LV620IX

29941

Przewodnik Dokumentacji Technicznej

n1045069: Modification of racks and dispenser lid on EVO3 dishwashers

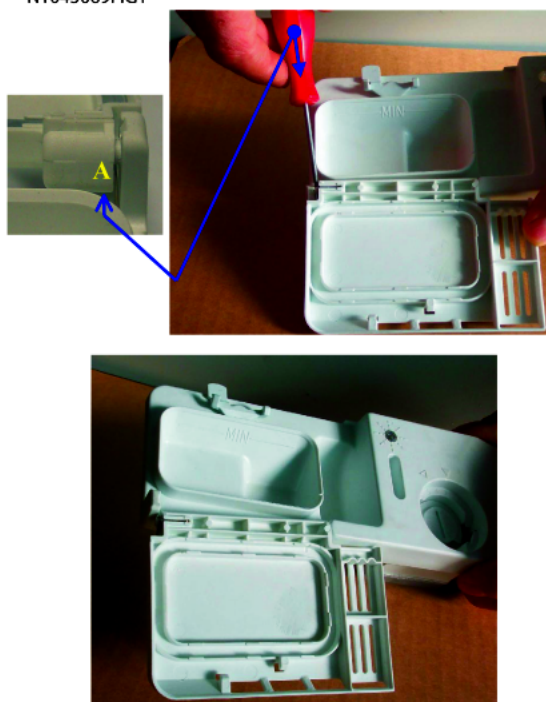
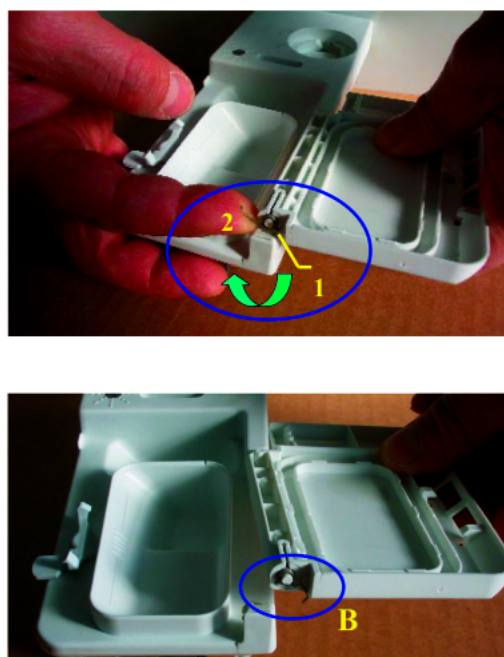
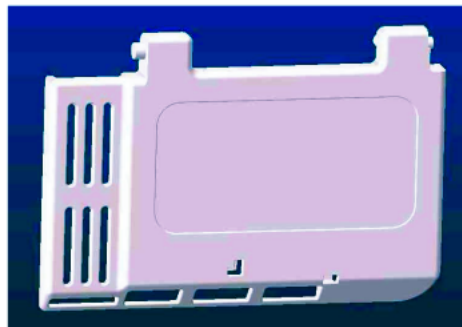
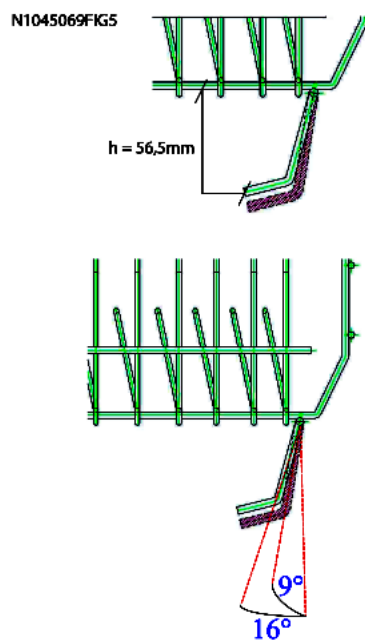
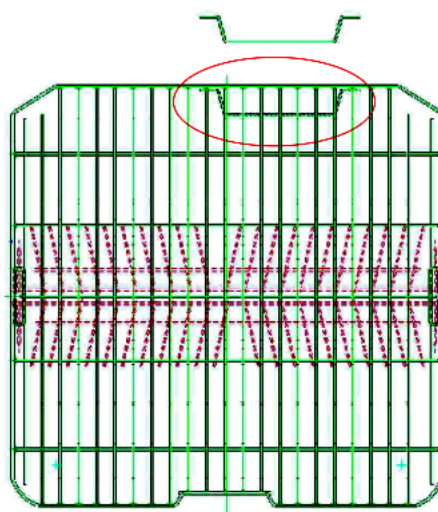
To obtain better dissolving of the detergent during the wash cycle, the following modifications have been made to EVO3 dishwashers:

- new dispenser lid, replacement code 098134 (see figure N1045069FIG4) created;
- upper racks modified with lid catch angle changed from 9° to 16° (see figure N1045069FIG5);
- MultiSystem lower racks modified with insertion of a spacer wire at the electric dispenser (see figure N1045069FIG6).

Lid installation instructions:

- 1) prise the lid out of the dispenser seat using a small screwdriver at point A (figure N1045069FIG1);
- 2) replace the lid, checking that release spring B (figure N1045069FIG2) is in place; before fitting the new lid load the spring from position 1 to position 2 (figure N1045069FIG2);
- 3) fit the lid in its special seat and check for correct operation (figure N1045069FIG3).

Lid closing may be harder for the first few cycles after replacement, due to settling of the material.

N1045083FIG1

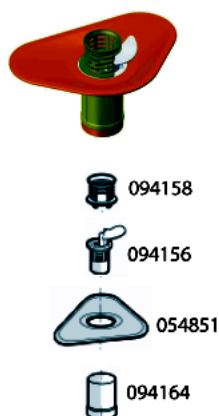
n1045083: Modification of filters on EVO3 60 cm dishwashers

All dishwasher models affected by this modification have been equipped with the items listed below, in order to solve the drain

pump clogging problem.

Introduction of:

Cylindrical plastic filter code 081164

Central filter code 054863

Elimination of:

Cylindrical plastic filter code 094164

Central filter code 094156

Central filter grid code 094158

The modification has been introduced progressively, starting from serial no. 40516.0001.

n1045127: Nowy zawór air-break -rozwiązanie przeciwko chłapaniu wodą od dołu zmywarki 60CM

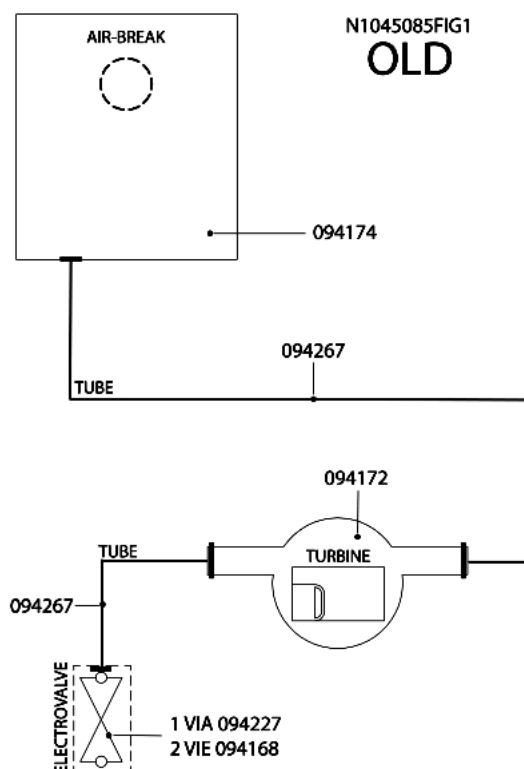
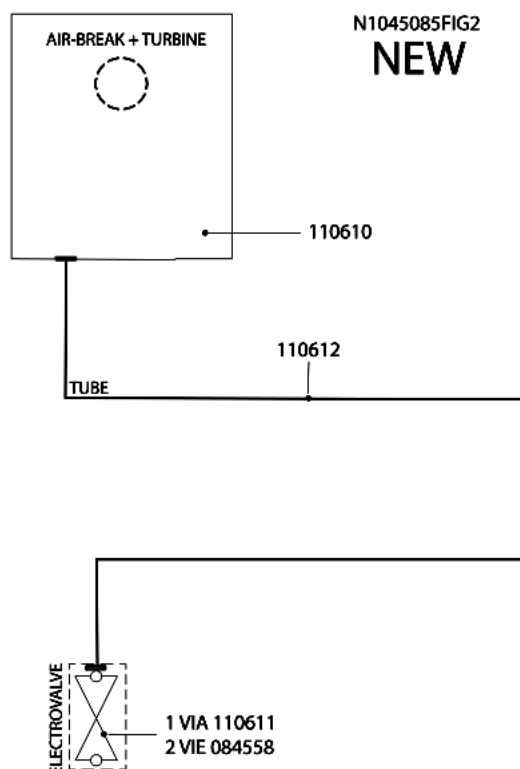
Od numeru seryjnego 50930.0001, aby rozwiązać problem chłapania wodą w części dolnej prawej i lewej drzwiczek, wprowadzono do produkcji następujące zmiany:

- 1-Air-break bez przegrody w celu zapewnienia ewentualnego rozładowania ciśnienia
- 2-Panel górny falisty do ochrony mebli kuchennych przed powstającą parą (tylko w modelach do zabudowy)
- 3-Uszczelka zbiornika wydłużona o 3cm, aby poprawić szczelność hydrauliczną
- 4-Panel dźwiękochłonny sklepienia profilowany
- 5-Trzy sprężynki do prawidłowego mocowania uszczelki drzwiczek na dnie zbiornika (w produkcji od numeru seryjnego 50701.0001)

Nowe części:

- C00141308 - Air-break
- C00141310 - Panel górny falisty (tylko w modelach do zabudowy)
- C00141317 - Uszczelka zbiornika
- C00141314 - Panel dźwiękochłonny sklepienia
- C00140679 - Sprężyna mocująca uszczelki dno zbiornika

Części przed zmianą

- C00110610 - Air-break
- C00116110 - Uszczelka zbiornika
- C00097300 - Panel dźwiękochłonny sklepienia

Należy obowiązkowo stosować nową część; w razie wymiany w produktach sprzed modyfikacji postępować w następujący sposób:

- wymienić air-break na nowy C00141308
- jeśli był, pozostawić panel dźwiękochłonny sklepienia produktu wycinając otwór o przekroju 10x10 cm w tylnym lewym rogu
- przy zabudowie, założyć na górę zmywarki panel górny falisty C00141310
- wymienić uszczelkę zbiornika na nową C00141317

UWAGA: w przypadku wymiany zaworu air-break bez turbiny licznika litrów używać wyłącznie tego samego typu części (kod C00094174 - wszystkie detale są zawarte w notatce n1045085)

W produktach o numerach seryjnych od 40101.0001 do 50930.0001 można zastosować nową uszczelkę zbiornika C00141317 przycinając ją na obu końcach o 1,5cm.

N1045133/134FIG1

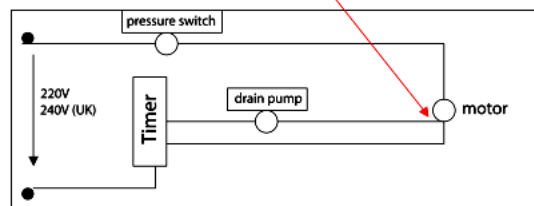
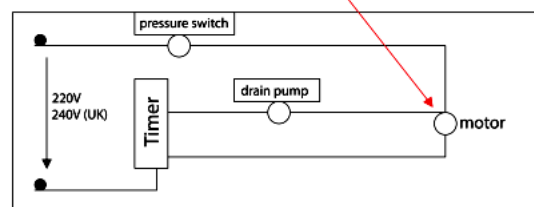
Zmieniono połączenie elektryczne pompy spustowej z konfiguracji szeregowej z pompą elektryczną zmywania w równoległą.

Pompa spustowa w układzie szeregowym z elektryczną pompą zmywania jest zasilana poprzez elektryczną pompę zmywania, co powoduje spadek napięcia równy -15V (schemat N1045133-134FIG1).

Pompa spustowa w układzie równoległym z elektryczną pompą zmywania jest zasilana bezpośrednio z sieci (Faza-Zero), bez utraty napięcia (schemat N1045133-134FIG2).

C00118767(Rohs 143766) - pompa spustowa z termoizolacją 220/240V 50HZ 26W - rysunek (N1045133-134FIG3)

C00112306(Rohs 143739) - pompa spustowa 230V 50HZ 22W - rysunek (N1045133-134FIG4)

Pompa spustowa z termoizolacją nie może być montowana w zmywarkach sprzed zmiany.

Pompa spustowa bez termoizolacji nie może być montowana na zmywarkach ze zmianą.

N1045136FIG1

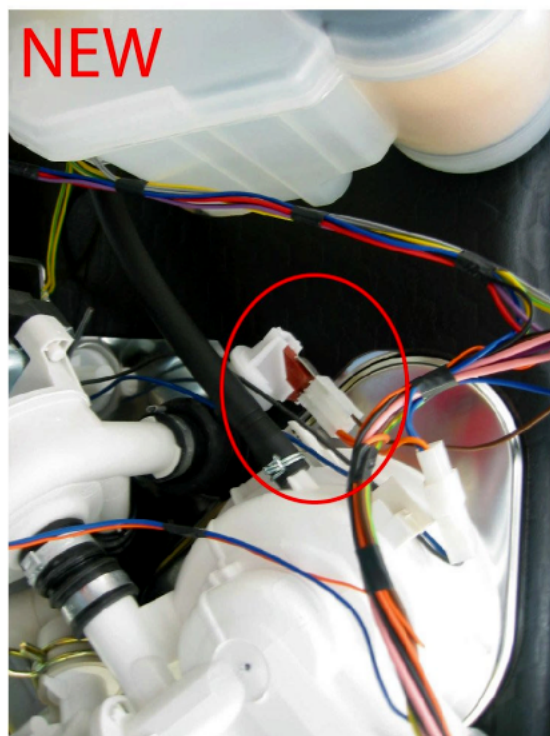
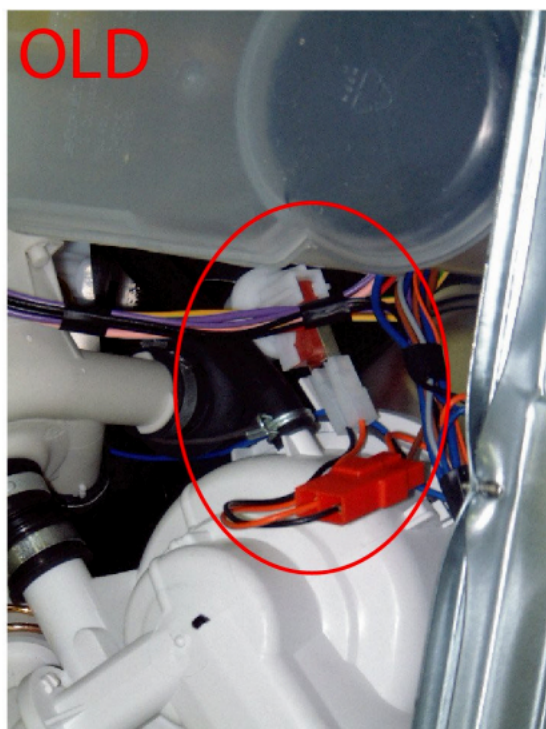
W zmienionych urządzeniach podłączenie do czujnika wysokiego ciśnienia jest częścią zespołu przewodów (patrz rysunek N1045136FIG1).

Przed zmianą, czujnik wysokiego ciśnienia podłączano do zestawu przewodów specjalnym przewodem, który był oznaczony kodem C00094157 (patrz rysunki N1045136FIG2-3).

C00142435 - czujnik wysokiego ciśnienia

C00094157 - czujnik wysokiego ciśnienia + przewód

Nowe części nie są wzajemnie wymienne z częściami sprzed zmiany.
